PROGETTO ESECUTIVO

ITINERARIO NAPOLI-BARI
RADDOPPIO TRATTA CANCELLO - BENEVENTO
II LOTTO FUNZIONALE FRASSO TELESINO - VITULANO
1° LOTTO FUNZIONALE FRASSO TELESINO - TELOSE

CANTIERIZZAZIONE
 Planimetria aree e viabilità di cantiere
 TAV. 6

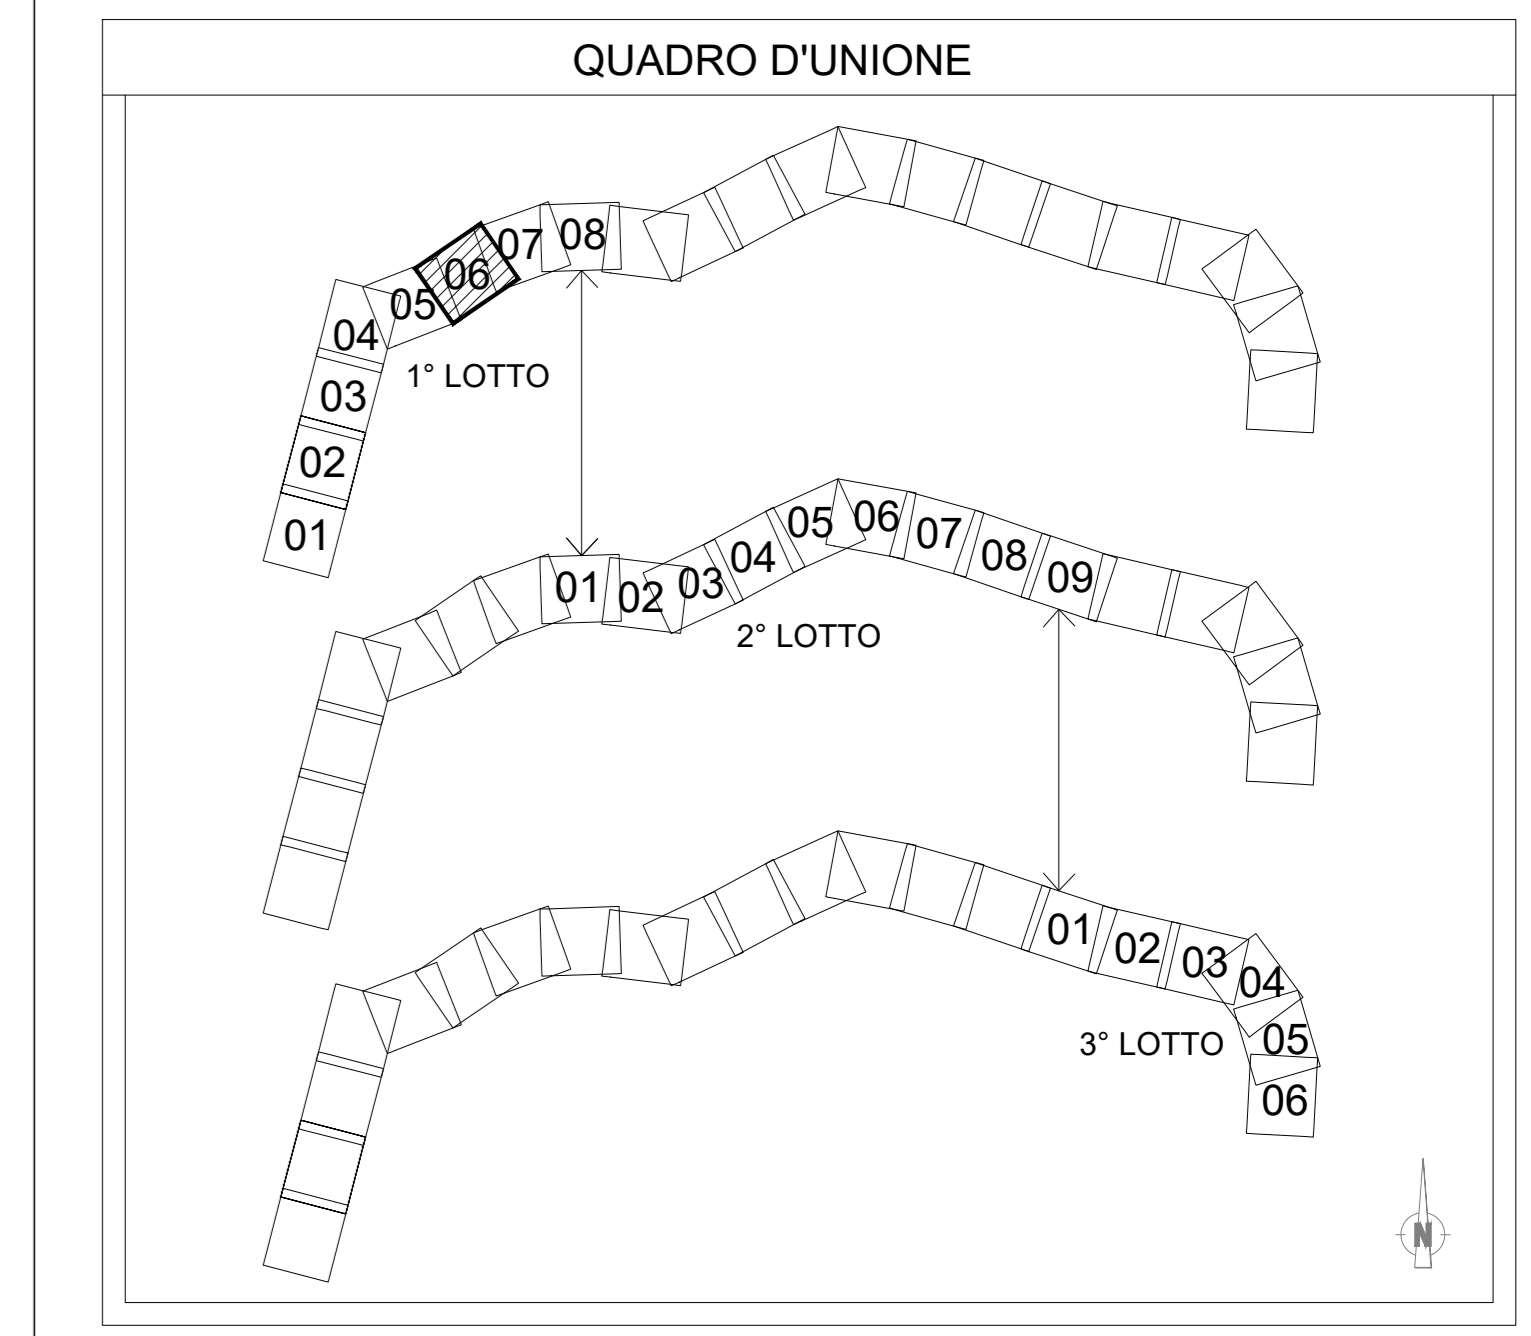
In relazione alla prescrizione dell'ordinanza 36
 Punto 59: "eliminare le strade di cantiere temporanee previste su via Vallo Rotondo e utilizzare la viabilità privata esistente (Comune di Teleso n. 27)".
 E' stata recepita la prescrizione mediante la proposta di risoluzione delle interferenze n. 2 (Traversa V. S. Giovanni) e n.3 (Via Vallo Rotondo) descritte nella Relazione di cantierizzazione. Poiché la galleria è un'opera di linea, per la costruzione, sono indispensabili delle piste di cantiere parallele al tracciato. Tali piste avranno carattere provvisorio, la metodologia di costruzione della GA02, permette la restituzione delle aree superficiali nei tempi più brevi possibili. L'utilizzo della viabilità privata esistente non risponde alle esigenze del cantiere temporaneo e mobile della GA02. Inoltre, si evidenzia che le scelte progettuali, e la ricucitura della viabilità esistente permettono di garantire ai privati, per tutta la durata dei lavori, un accesso agevole alle loro proprietà, senza avere disagi di alcuna natura dai lavori.

Punto 60: "eliminare, per quanto tecnicamente possibile, delle strade temporanee di cantiere di accesso all'area di emergenza uscita Teleso della galleria, utilizzando la viabilità privata esistente (Comune di Teleso n.28)";
 non è stato possibile eliminare le strade temporanee di cantiere necessarie all'accesso alle aree delle future uscite di emergenza della GA02, per le seguenti motivazioni:

• la GA02 è una delle opere sul percorso critico del cronoprogramma lavori; al fine di ridurre il tempo di realizzazione della galleria, è stato necessario aprire 6 fronti di scavo di cui, 2 agli imbocchi, e 4 in corrispondenza delle 2 uscite di emergenza;

• durante le fasi di realizzazione della galleria, è necessario garantire l'accesso a questi punti intermedi di attacco e le viabilità private esistenti non rispondono a questa esigenza.
